**LIIKLUSANALÜÜS
AIA TN 3 KINNISTU DETAILPLANEERINGULE
NARVA-JÕESUU LINNAS**

NARVA-JÕESUU LINN, AIA TN 3 KINNISTU DETAILPLANEERING

TÖÖ NR: DP 1830

PROJEKTEERIJA: Osaühing R. Valk Arhitektuuribüroo

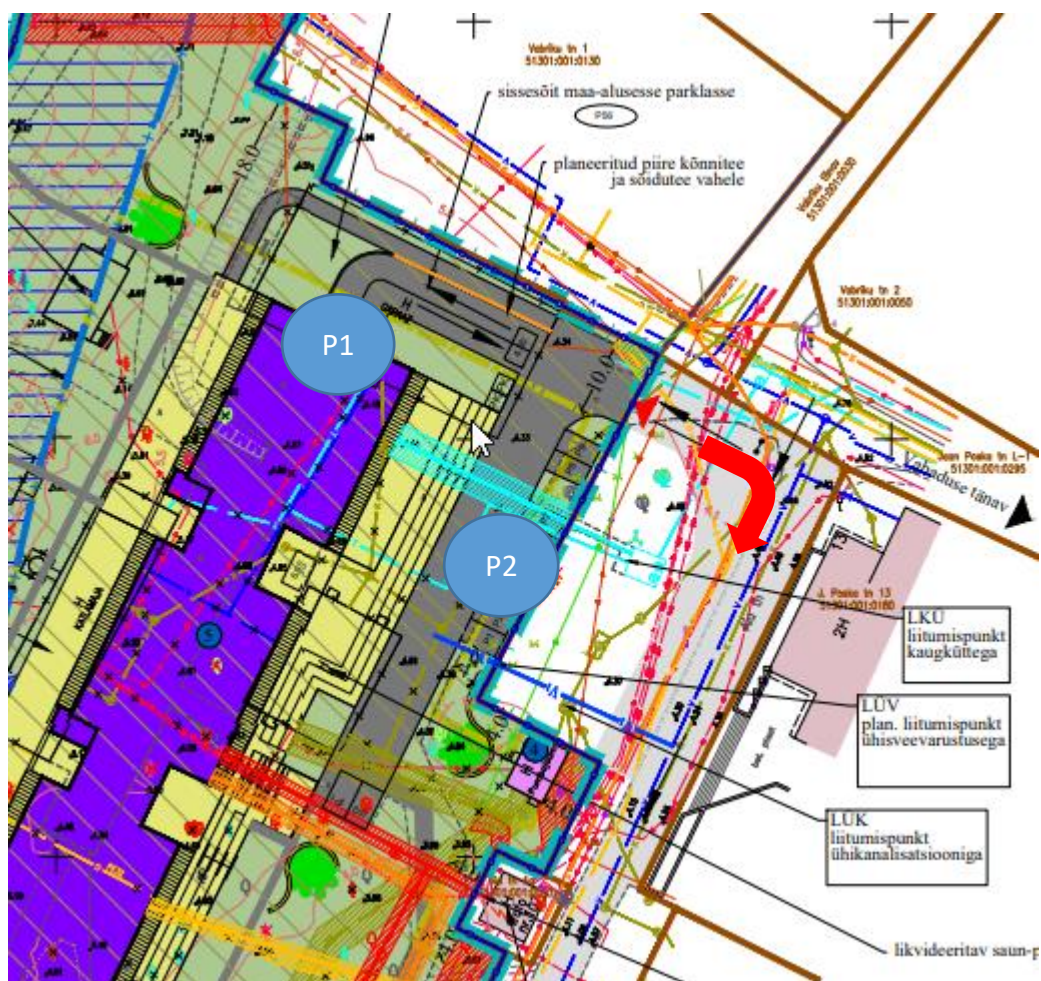
Detailplaneeringus on kavandatud detailplaneeringu alale ligipääs Vabaduse tänava kaudu. Hoonete esine ühendus on kavandatud ühesuunalise tänavana ja väljasõit alast Vabaduse t. - Aia t. ristmiku kaudu.

1. Väljasõit hoone (planeeringu joonisel POS5) parklastest.

Detailplaneeringus on väljasõit hoone parklastest (ülaloleval joonisel tähistatud P1 ja P2) kavandatud parempöördega Aia tn sisetele ja edasi ühesuunalist tänavat pidi liikudes kuni Vabaduse-Aia tn ristmikuni.

Samas on kaugus parempöördekohast kuni Vabaduse t. sissesõiduni vaid ligikaudu 6...7 meetrit. Kuna tõenäoliselt tekib paljudel ahvatlus mitte kasutada Aia t. siseteed ja teostada (mittelegaalne) vasakpöörde ning sõita kohe välja Vabaduse tänavale, siis võiks kaaluda sellise manöövri lubamist. See tähendaks ühesuunalise tänav liikluskorralduse algust peale nimetatud väljasõitu. Sellega väheneks ühtlasi ka liikluskoormus Aia tänava siseteel.

Näide nn padja-tüüpi künnistest.

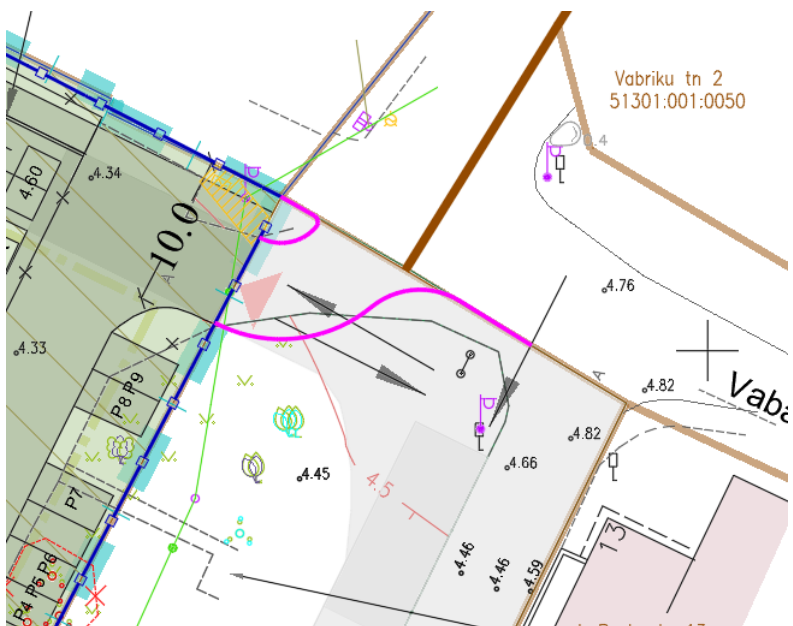
Detailplaneeringus on Aia tn. sisetee lahendatud pika sirge tänavana, kus liiguvad nii jalakäijad kui sõidukid. See lahendus on iseenesest vastuvõetav, kuid nõuaks ohutuse tagamiseks täiendavaid meetmeid. Allakirjutanud pakuvad välja järgmised võimalused:

- Kehtestada piirkiirus 30 km/h, kandes vastavad märgid lisaks liiklusmärkidele ka teekattele.
- Piirkiirusest kinnipidamise tagamiseks kaaluda liikluse rahustamisvõtete rakendamist Aia tn. sisetel. Selleks võiks kaaluda künniseid, sobilikud on nn padja-tüüpi künniseid, mis ei tekita probleeme busside liikumisele, kuid piiravad efektiivselt sõiduautode kiirust.

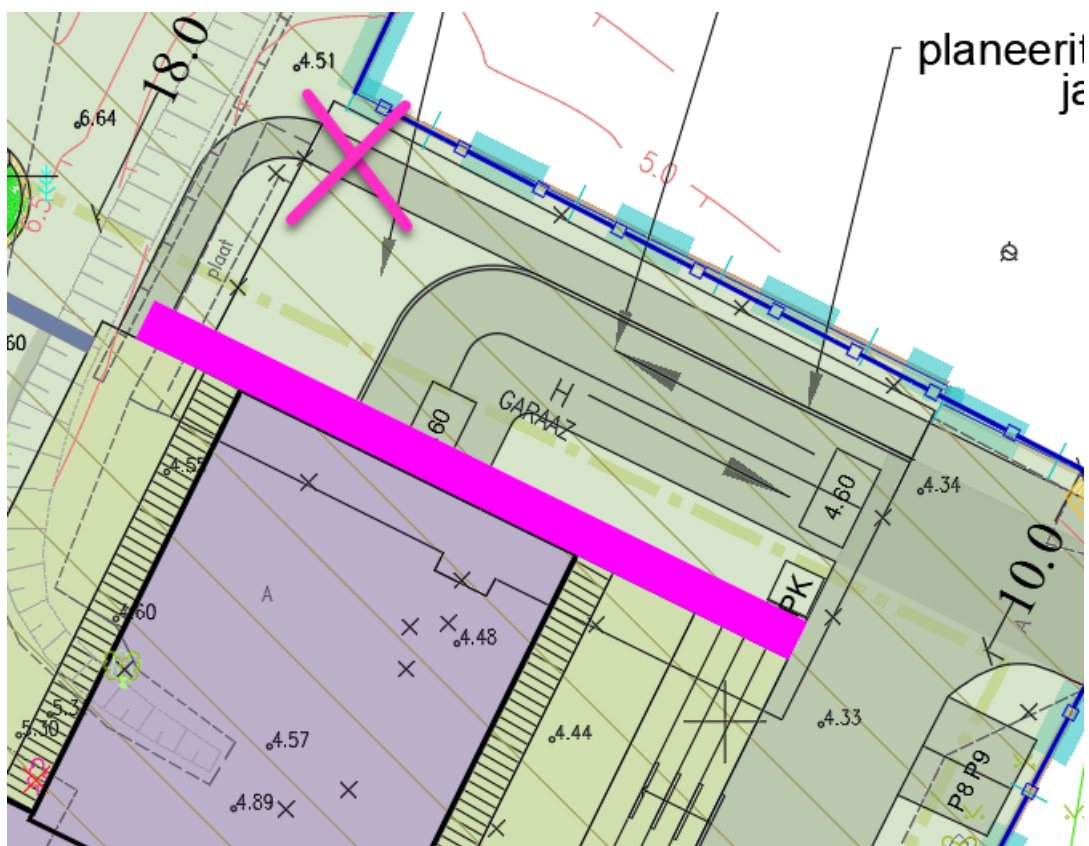
2. Juurdepääs planeerida ümber nii, et juurdepääs avaneks ristmikule. Kõik pöörded on võimalikud ja ei ole sundi sõita läbi väikeste tänavate jõudmaks suuremale tänavale. Teepikkus lüheneb.

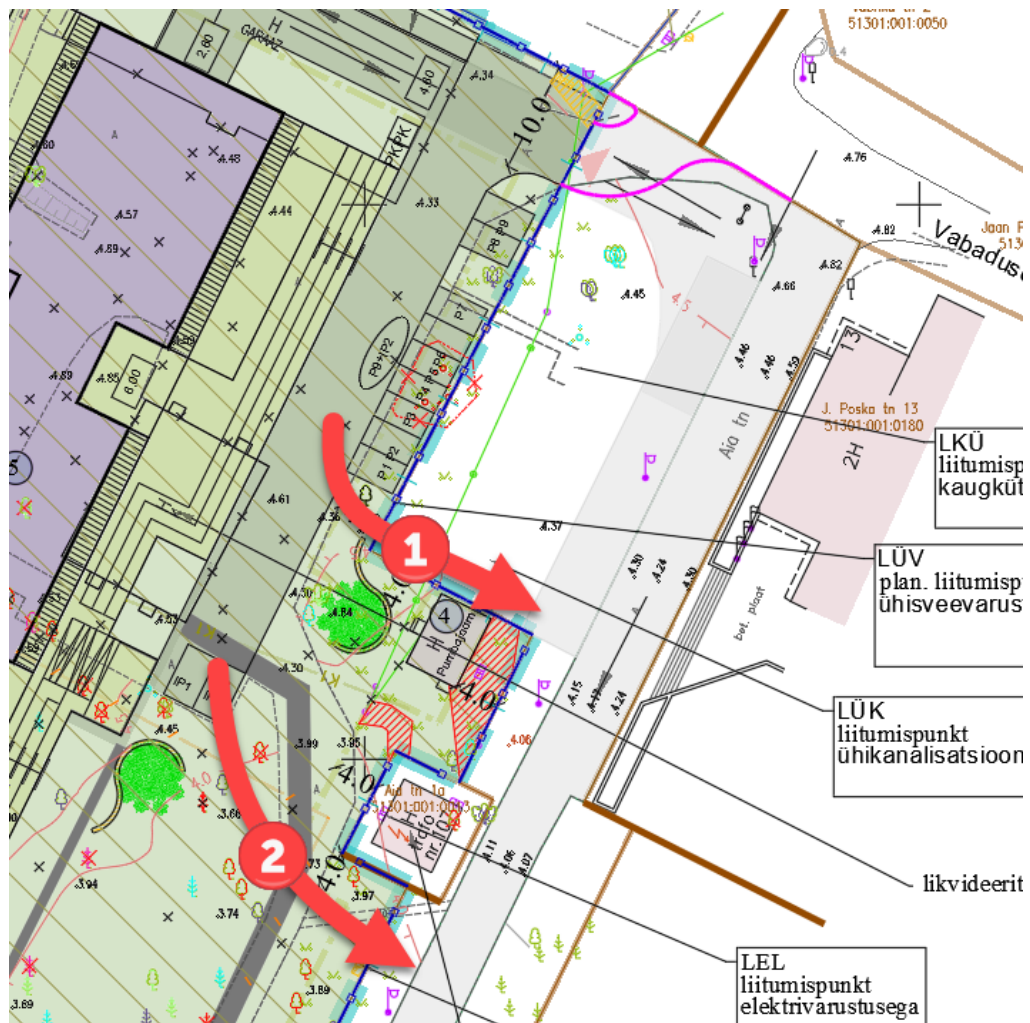
3. Tuua jalakäijate tee maja lähedalt maja taha, sest keegi ei hakka kasutama suure ringiga minevat teed.

4. Kavandada praegu olemasolevate parkimiskohtade asemele busside peatumise kohad. Samuti kavandada jalakäijate jaoks jalgteed, mis ühendaks bussipeatusi olemasoleva jalgteega.
